# PLAN LOCAL D'URBANISME MÉTROPOLITAIN

## PROJET DE MODIFICATION n°2

## NOTICE EXPLICATIVE

PIÈCE N°0.2.9a

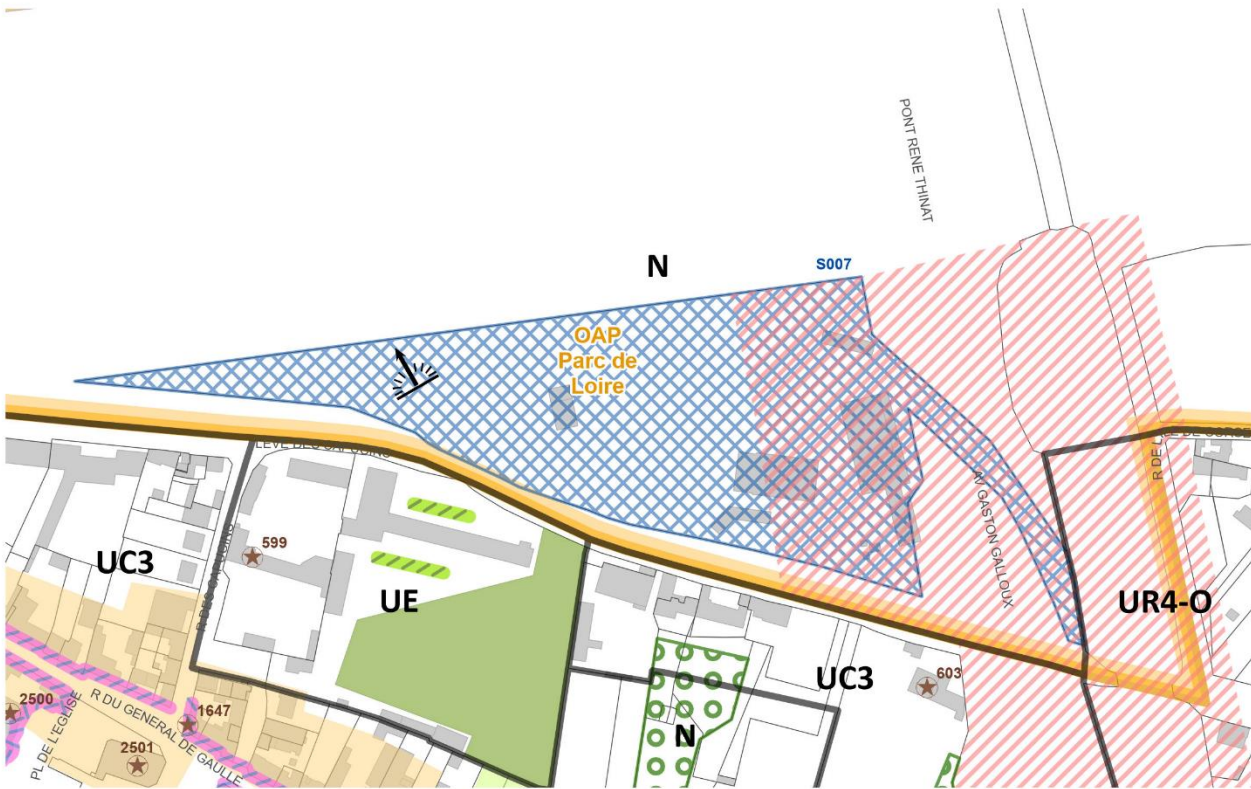
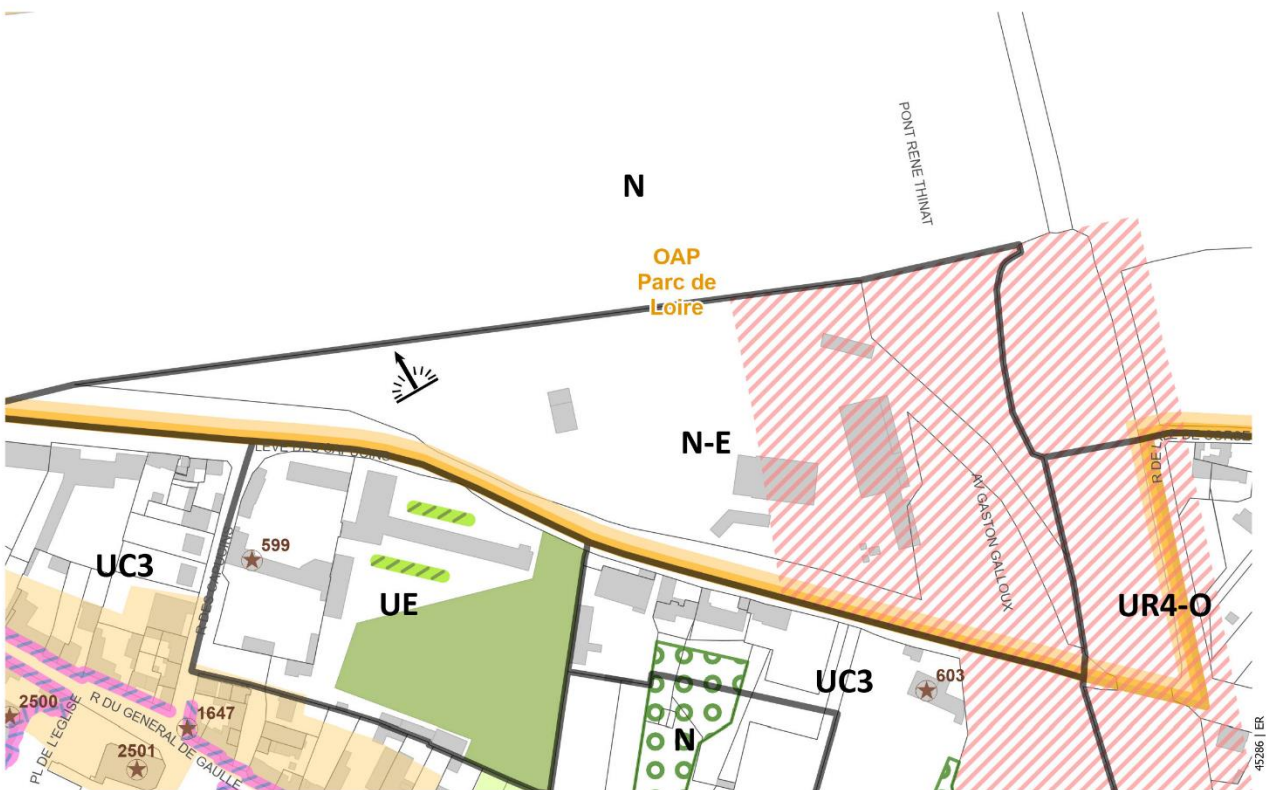
Par ailleurs, le site ayant été acquis par l'EPFLI « Foncier cœur de France », l'emplacement réservé n° S007 n'est plus d'actualité et il convient de le supprimer.

Ce projet nécessite en outre de modifier le plan de zonage au 2 000<sup>e</sup> n° 51, ainsi que le tome 3 du rapport de présentation portant sur les justifications et l'évaluation environnementale.

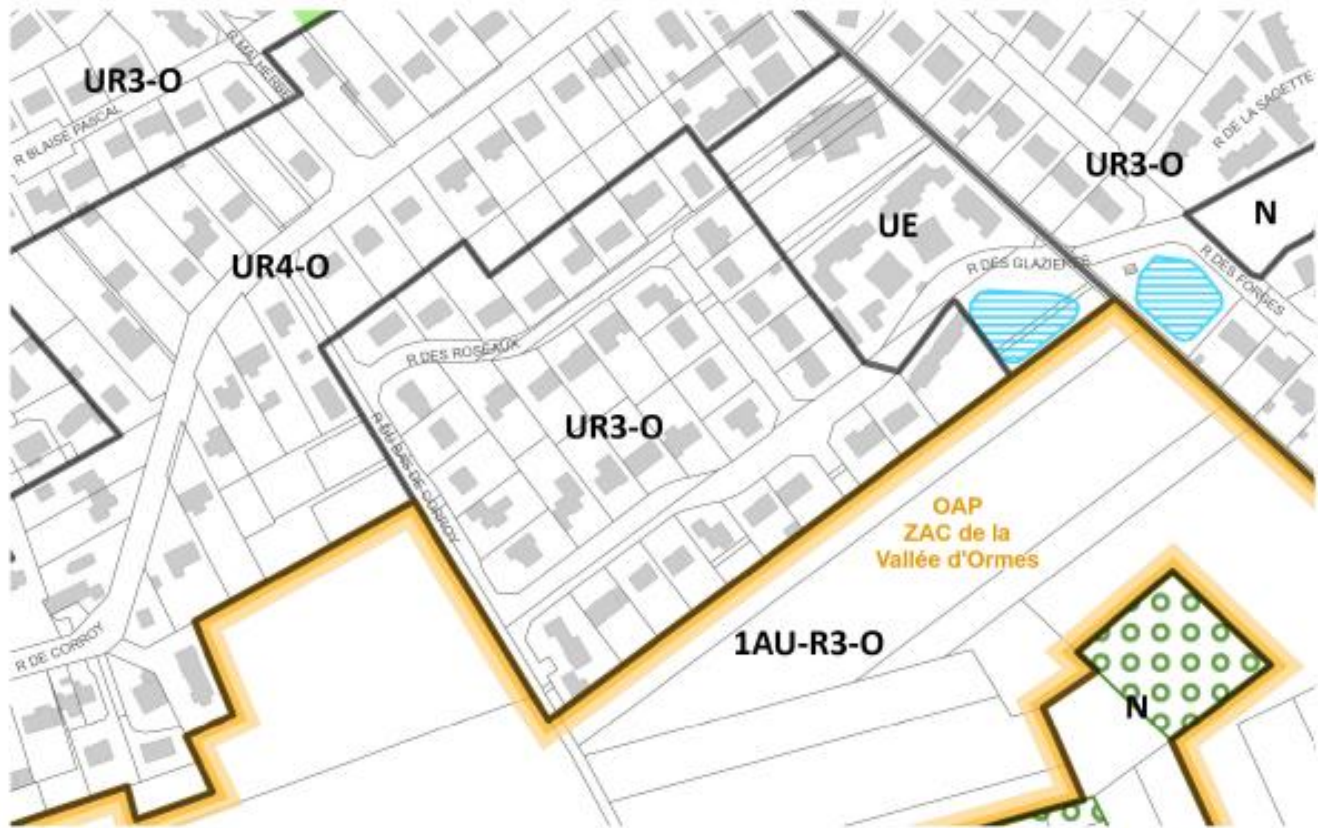
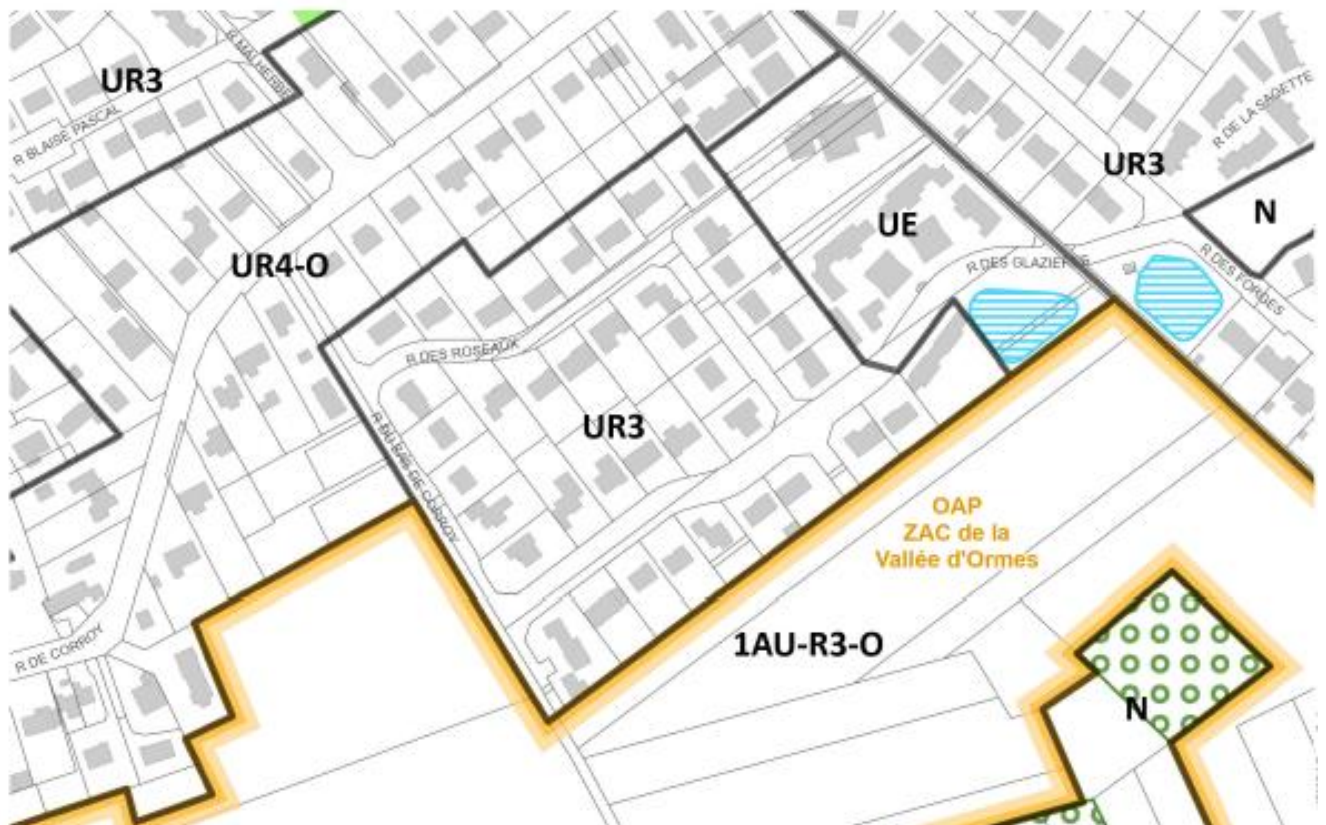
La zone UR3 regroupe les lotissements pavillonnaires, essentiellement constitués sous la forme d'opérations d'ensemble. Les constructions sont le plus souvent implantées en recul des voies et en retrait d'au-moins une des limites séparatives. Le dispositif réglementaire du sous-secteur UR3-O a pour but d'organiser la constructibilité de parcelles en deuxième rideau.

Les zones UR3-O de la commune d'Ormes sont déjà totalement urbanisées et constituées de lotissements finalisés sans possibilité d'évolution possible. Ce classement UR3-O n'est pas adapté au contexte urbain actuel. Les dispositions réglementaires du secteur UR3 répond mieux au besoin de la commune pour permettre la création d'annexes de type cabanons de jardin, remis, garages, etc.

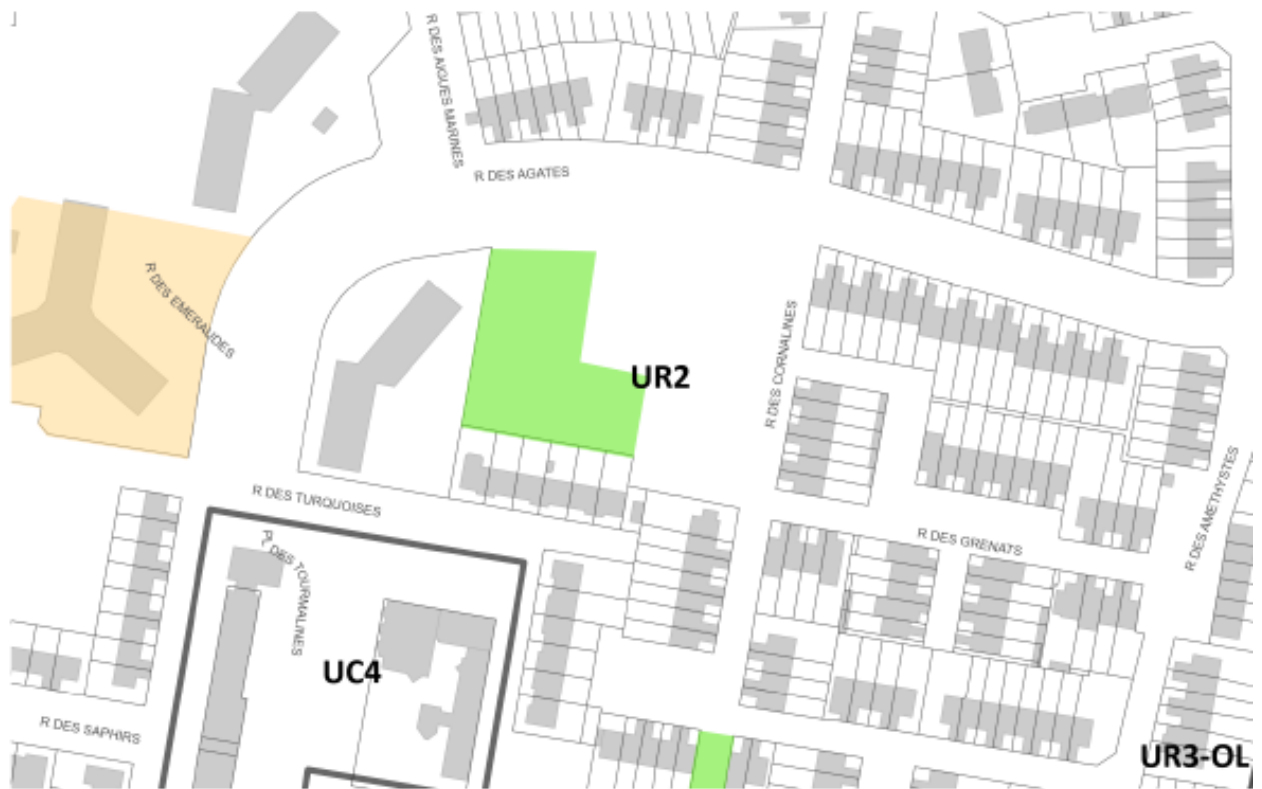
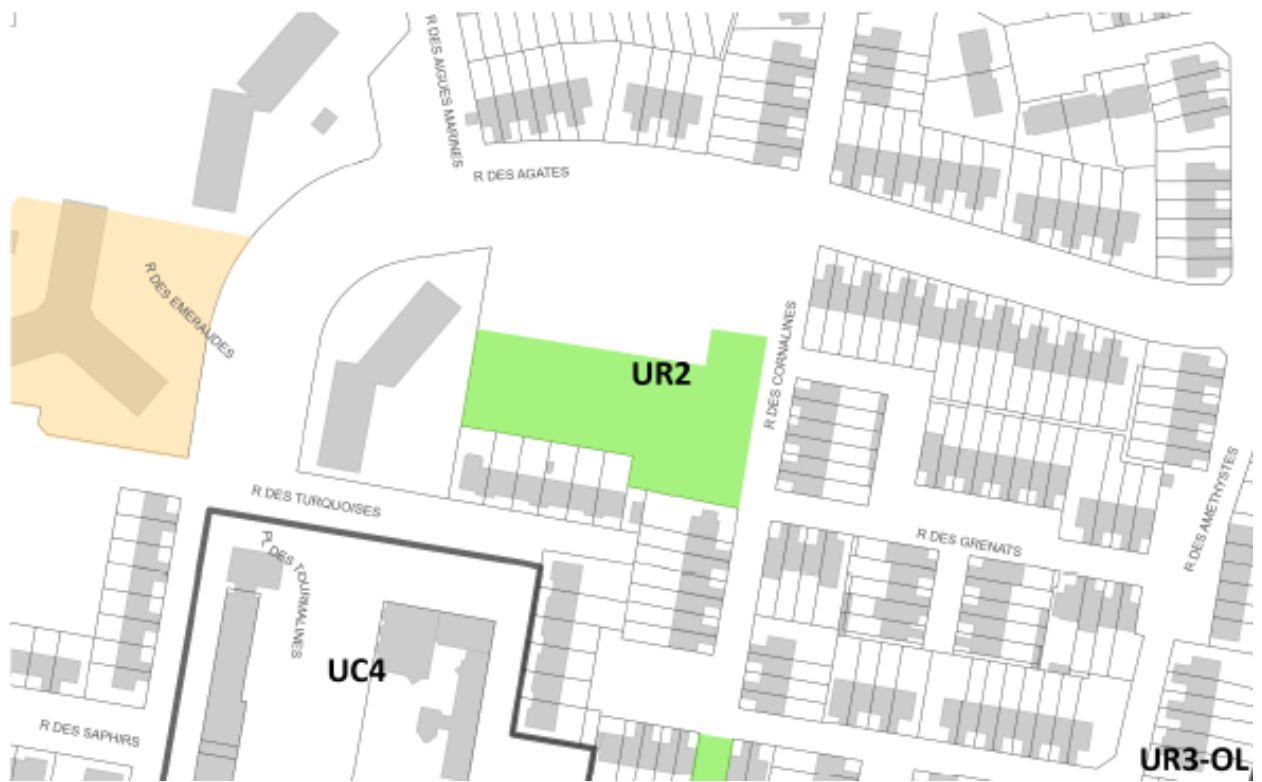
Le dispositif réglementaire des parcs et jardins permet les constructions, travaux, installations et aménagements nécessaires à la gestion et à la valorisation du parc, à l'accueil du public, aux circulations douces ou aux activités de loisirs et de plein air ainsi que les extensions de bâtis existants. Ces espaces valorisent la nature en ville et accueillent les équipements d'intérêt collectif et services publics concourant à l'animation du site.

La commune de Saint-Jean-de-la-Ruelle souhaite ajuster le tracé du parc et jardin de la place de l'Europe afin de tenir compte du rapport établi sur l'état sanitaire des arbres du parc. Il s'agit de décaler l'emprise existante du parc légèrement plus au sud. La superficie de cette prescription graphique est même agrandie à la suite de cette modification passant de 2 651 m<sup>2</sup> (avant) à 3 549 m<sup>2</sup> (après).

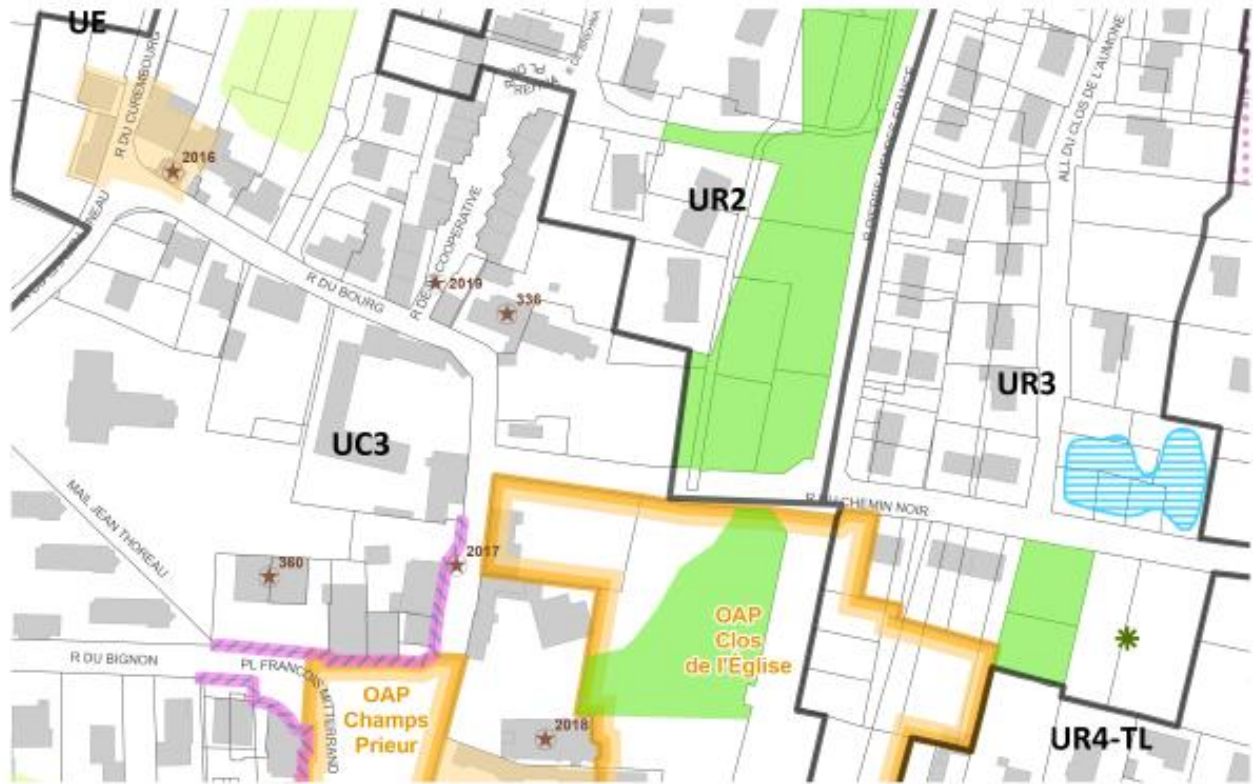
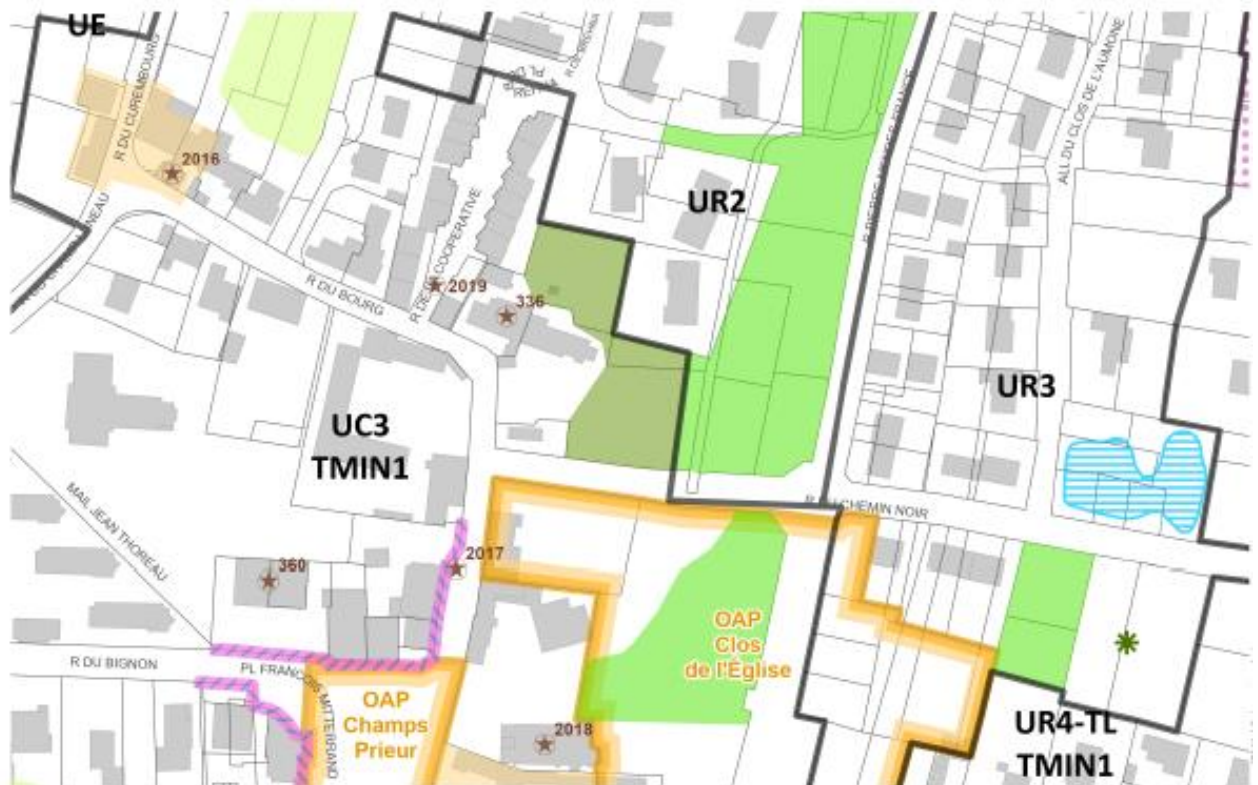
Le dispositif réglementaire des boisements urbains et espaces d'ornement met en œuvre un encadrement très strict de la constructibilité afin de garantir une parfaite préservation du rôle de ces espaces dans le paysage urbain (notamment pour la préservation du patrimoine vis-à-vis duquel il se situe en accompagnement), en plus de l'accomplissement des objectifs de valorisation de la nature en ville, de préservation des îlots de fraîcheur et de valorisation du rôle écologique de ces espaces. De plus, cette prescription paysagère permet une conservation de la bonne perméabilité de ces espaces (au profit notamment d'une limitation du risque inondation), ainsi qu'un stockage des gaz à effet de serre grâce au maintien d'espaces arborés.

La commune de Semoy souhaite ajouter cette prescription graphique de protection environnementale sur un espace vert existant situé sur les parcelles AL 392 et 189.
